CENTRALE EOLICA OFFSHORE "RIMINI" (330 MW)

Procedura 8509

CENTRALE EOLICA OFFSHORE “RIMINI” (330 MW) ANTISTANTE LA COSTA TRA RIMINI, RICCIONE E CATTOLICA

Osservazioni

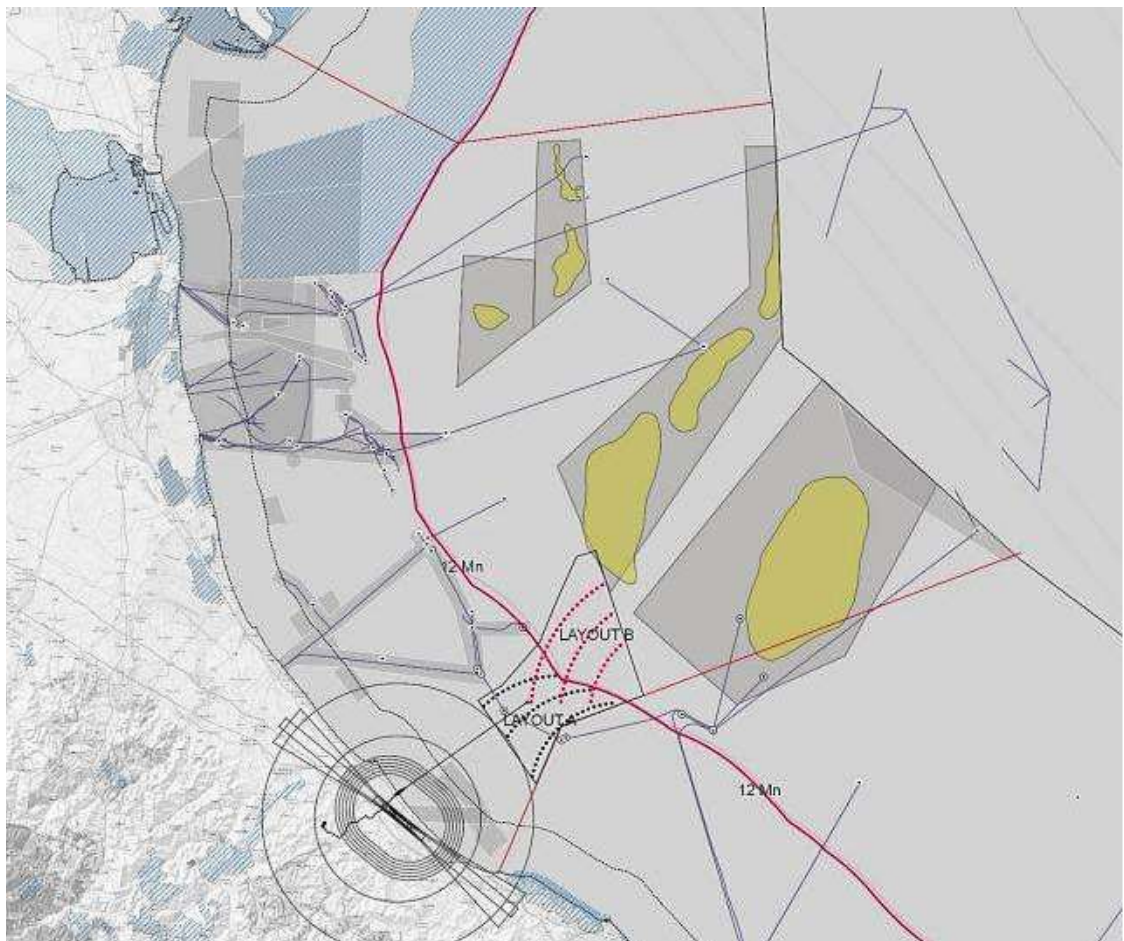
- Il 25 giugno 2020 il Consiglio Comunale di Riccione ha espresso, con larga maggioranza, parere negativo circa la realizzazione dell'opera.
- La stessa Azienda richiedente ha predisposto un progetto alternativo che si estende oltre al limite delle acque territoriali, come da figura sottostante.

Come si nota, il Layout B è situato oltre la linea delle 12 miglia nautiche, pertanto sarebbe possibile spostare l'intero progetto a distanze maggiori dalla costa al fine di renderlo completamente invisibile.

Di volere valutare il ridimensionamento dell'impianto e/o il suo spostamento a distanze dalla costa tali da precluderne la visibilità.
